PARERI TECNICI AI CONTRIBUTI PERVENUTI SUL RAPPORTO AMBIENTALE E SUL DOCUMENTO DI PIANO

Comune di Carobbio degli Angeli
Valutazione ambientale strategica del Piano di Governo del Territorio

PGT – ESTRATTO DAL DOCUMENTO DI PIANO
TAVOLA DP/2.2 – tavola delle previsioni di piano – sistema dell'urbanizzato

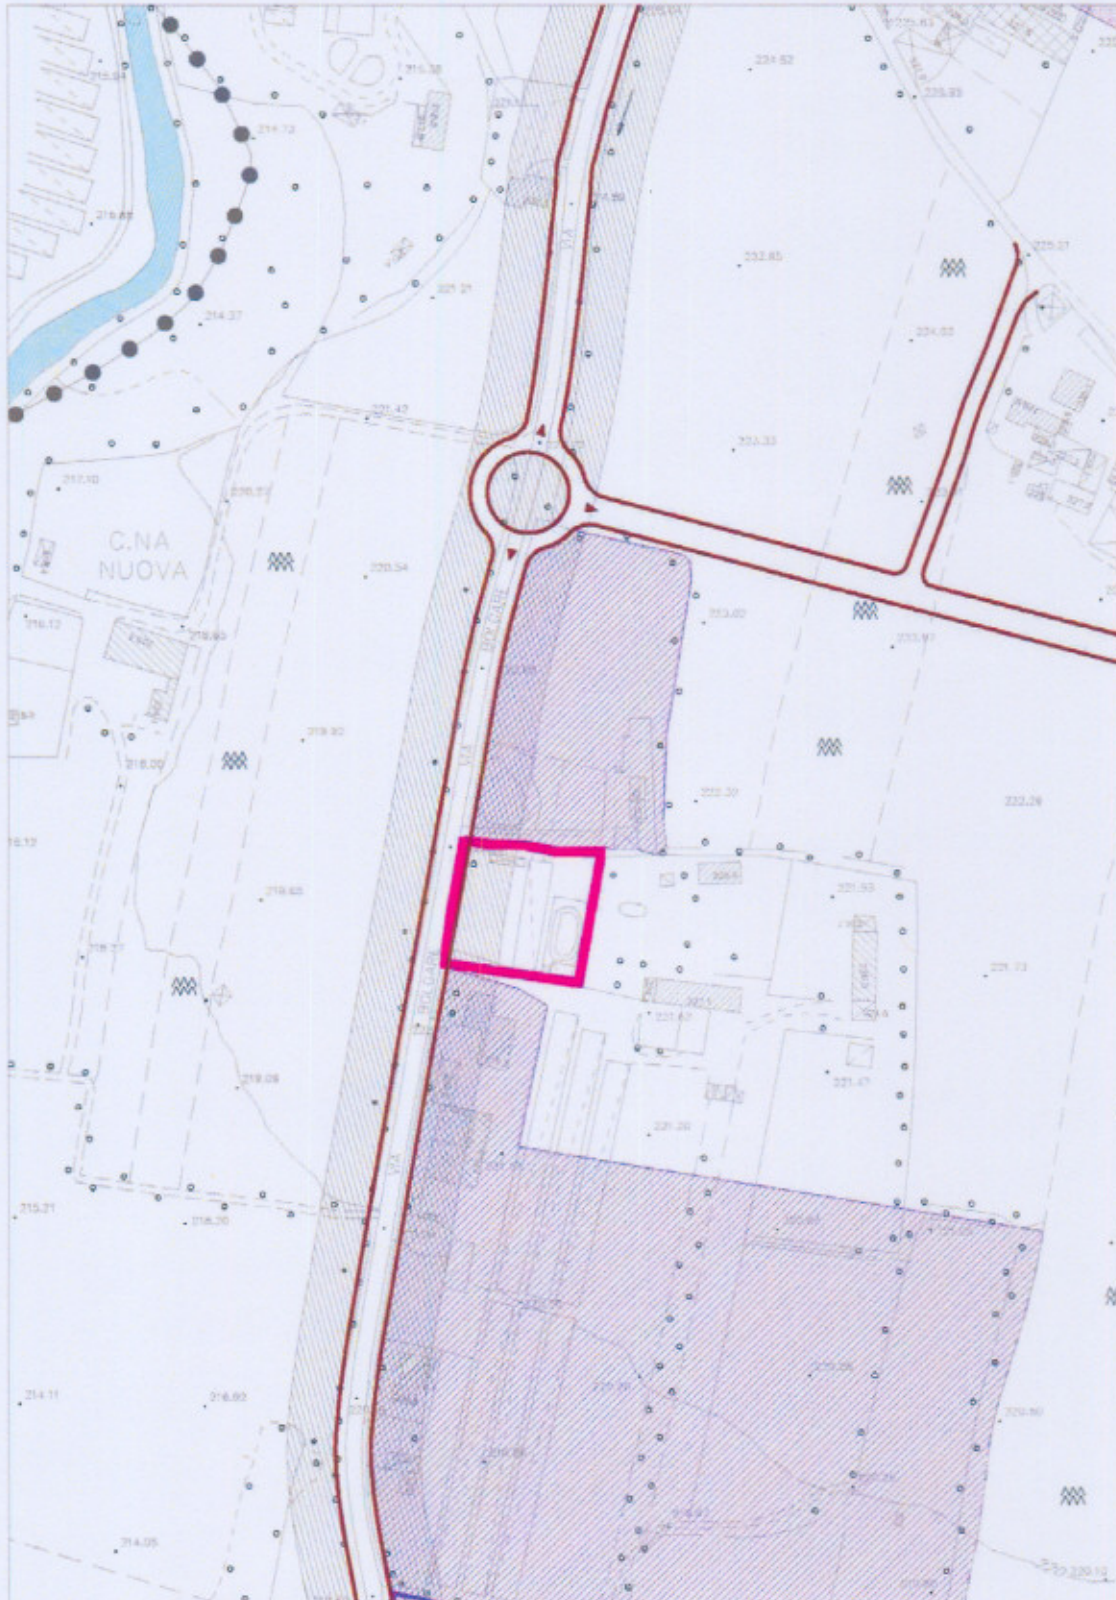
Si chiede che:
l'area di proprietà, posta in via Bolgare, venga riclassificata come zona artigianale industriale per poter realizzare un idoneo magazzino per l'attività lavorativa, nonché per il ricovero di automezzi ad uso logistico.

L'area oggetto d'istanza ricade - a termine del PTCP della Provincia - tra gli "Ambiti di valorizzazione, riqualificazione e/o progettazione paesistica".
L'art. 66 delle Norme di attuazione del PTCP stesso determina l'inedificabilità delle zone stesse.
Peraltro, rilevando che la Provincia ha dichiarato - anche a mezzo stampa - la volontà di promuovere a breve scadenza una Variante al PTCP, si ritiene che la proposta formulata possa essere presa in considerazione in sede di stesura del Piano delle Regole del PGT.
L'utilizzo edificatorio dell'area, che sarà ricompresa nel Sistema insediativo a prevalente destinazione plurifunzionale, sarà ovviamente ed esplicitamente subordinato allo stralcio della stessa dalle sopra richiamate zone inedificabili di PTCP e alla relativa riclassificazione in zone allo scopo compatibili.

PGT – ESTRATTO DAL DOCUMENTO DI PIANO
TAVOLA DP/2.2 – tavola delle previsioni di piano – sistema dell'urbanizzato

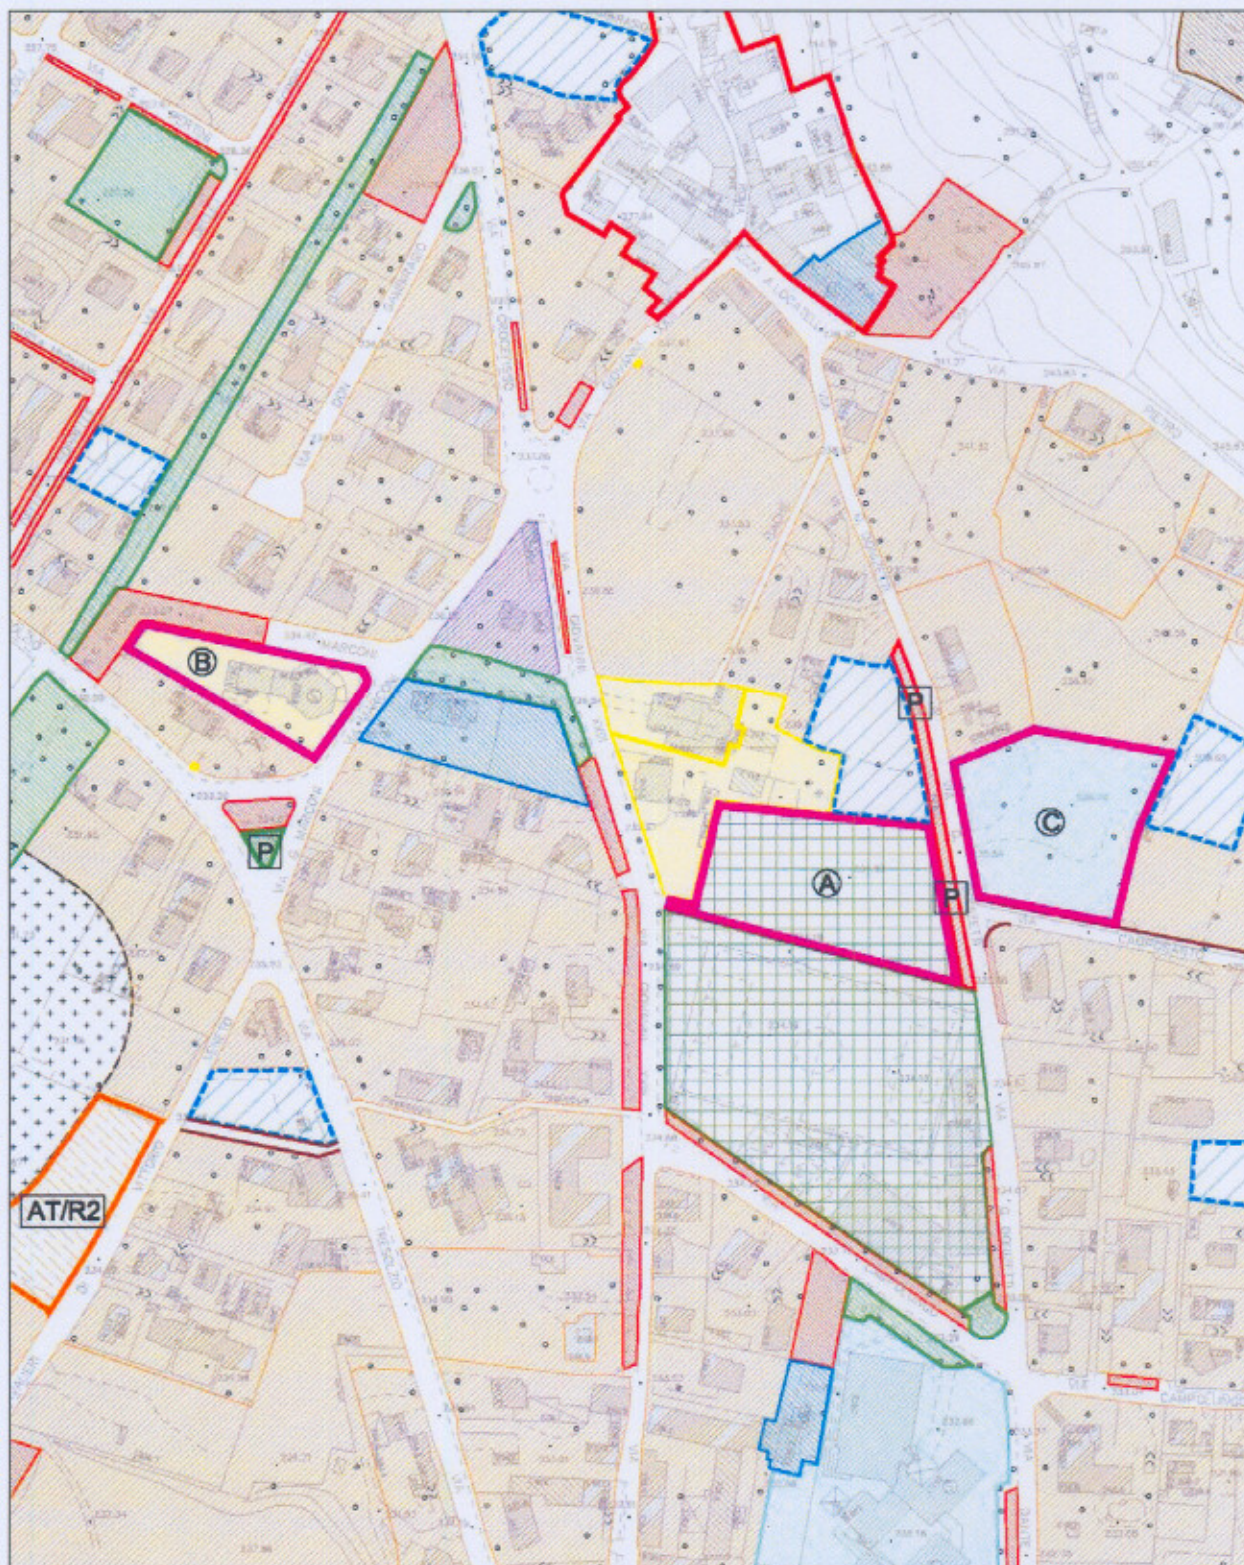
Si chiede che:
tutti i beni immobili di proprietà della Parrocchia di San Pancrazio - e nello specifico il campo sportivo (A),
l'area della ex scuola di via Marconi (B) e l'edificio della nuova scuola d'infanzia (C) - vengano classificati
come "attrezzature d'interesse comune per servizi religiosi" .

Si prende atto della richiesta formulata.
La riclassificazione dei relativi beni in aree per "attrezzature d'interesse comune per servizi religiosi" sarà
effettuata in sede di redazione del Piano dei servizi di PGT, cui è demandata la relativa
regolamentazione.
